Dotyczy: postępowania o udzielenie zamówienia publicznego prowadzonego w trybie przetargu nieograniczonego na **Sukcesywne dostawy asortymentu do chirurgii naczyniowej, nr D25M/251/N/21-43rj/20**

Zamawiający – Szpitale Pomorskie Sp. z o. o. z siedzibą w Gdyni, na podstawie treści art. 38 ust. 2 ustawy z dnia 29 stycznia 2004 roku – Prawo zamówień publicznych (tekst jednolity Dz. U. z 2019 r. poz. 1843 ze zm.), zwanej dalej ustawą Pzp, poniżej przedstawia treść pytań wraz z odpowiedziami:

**Pytanie nr 23** dot. zadania nr 11 poz. 19

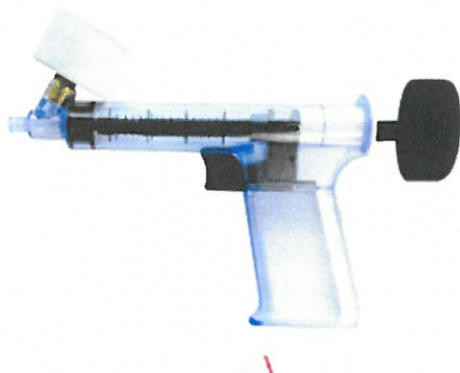
Zwracam się do Zamawiającego o wydzielenie pozycji 19 i stworzenie osobnego zadania na inflatory .Posiadamy w ofercie inflator 20 ml 30 atm.  
Poniżej zdjęcie proponowanego rozwiązania.

Zamawiający nie wyraża zgody, zapisy SIWZ w tym zakresie pozostają bez zmian. Ponadto aktualnie w Dzienniku Urzędowym Unii Europejskiej nie ma możliwości technicznej wydzielenia pozycji do dodatkowych pakietów. Brak zaś zmiany ogłoszenia w tym zakresie skutkowałby nieważnością dokonanej czynności podziału na części i tym samym postępowanie obarczone byłoby wadą powodującą konieczność jego unieważnienia lub nieważność zawartej umowy.

**Pytanie nr 24** dot. zadania nr 11 poz. 19

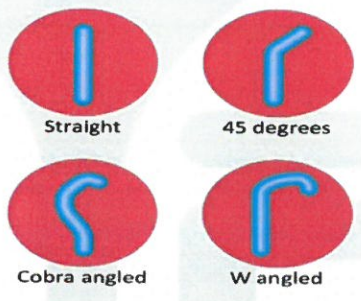
Zwracam się do Zamawiającego o wydzielenie pozycji 19 i stworzenie osobnego zadania na inflatory .Posiadamy w ofercie inflator 20 ml 30 atm.  
Poniżej zdjęcie proponowanego rozwiązania.

Zamawiający nie wyraża zgody, zapisy SIWZ w tym zakresie pozostają bez zmian. Ponadto aktualnie w Dzienniku Urzędowym Unii Europejskiej nie ma możliwości technicznej wydzielenia pozycji do dodatkowych pakietów. Brak zaś zmiany ogłoszenia w tym zakresie skutkowałby nieważnością dokonanej czynności podziału na części i tym samym postępowanie obarczone byłoby wadą powodującą konieczność jego unieważnienia lub nieważność zawartej umowy.

**Pytanie nr 27** dot. zadania nr 16 poz. 7

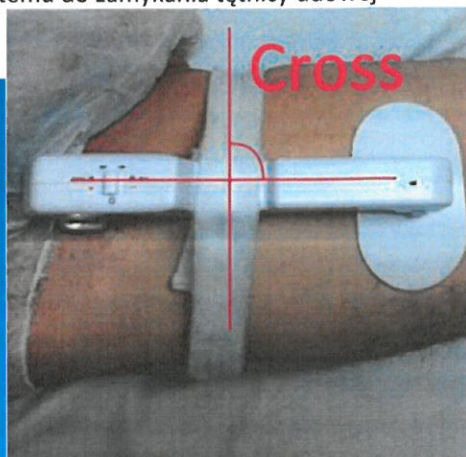
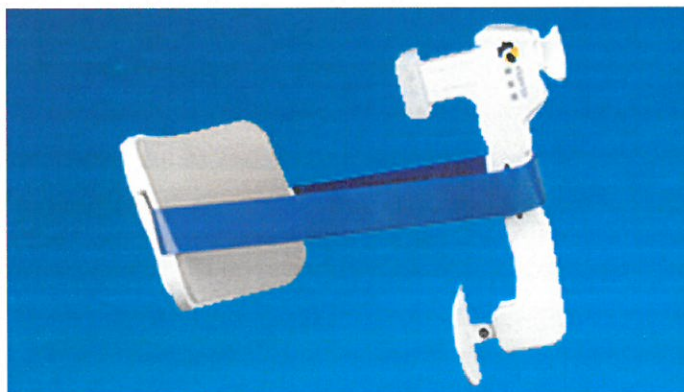
Zwracam się do Zamawiającego o wydzielenie pozycji 7 i stworzenie osobnego zadania na mikrocewniki do embolizacji.

Posiadamy w ofercie produkt japońskiego producenta o następujących parametrach :

- dostępne w rozmiarach proksymalnych/dystalnych: 2.9/2.7, 2.9/2.2, 2.7/1.8, 2.8/1.7, 2.8/1.9 o długościach 105 – 150 cm
- kształty końcówek: prosta/ 45 stopni/ „Cobra”/ „W angeled”
- kompatybilne z przewodnikami: 0.016”, 0.018” oraz 0.025”
- mikrocewniki nie zawierają mikroprzewodnika w zestawie
- dostępna wersja mikrocewnika SI z podwójnymi markerami platynowymi w celu łatwej identyfikacji położenia spirali
- powlekane warstwą hydrofilną, z domieszką wolframu, wyścielone powłoką PTFE;
- dwie wersje światła wewnętrznego: prosta i typu „tapered”
- końcówka typu „flex”, mikrocewnik o budowie typu „mult-istep” ułatwiający manewrowalność w ekstremalnie krętych naczyniach
- bardzo dobry przepływ kontrastu przy dużych ciśnieniach
- szeroka kompatybilność z wieloma środkami embolizacyjnymi

Zamawiający nie wyraża zgody, zapisy SIWZ w tym zakresie pozostają bez zmian. Ponadto aktualnie w Dzienniku Urzędowym Unii Europejskiej nie ma możliwości technicznej wydzielenia pozycji do dodatkowych pakietów. Brak zaś zmiany ogłoszenia w tym zakresie skutkowałby nieważnością dokonanej czynności podziału na części i tym samym postępowanie obciążone byłoby wadą powodującą konieczność jego unieważnienia lub nieważność zawartej umowy.
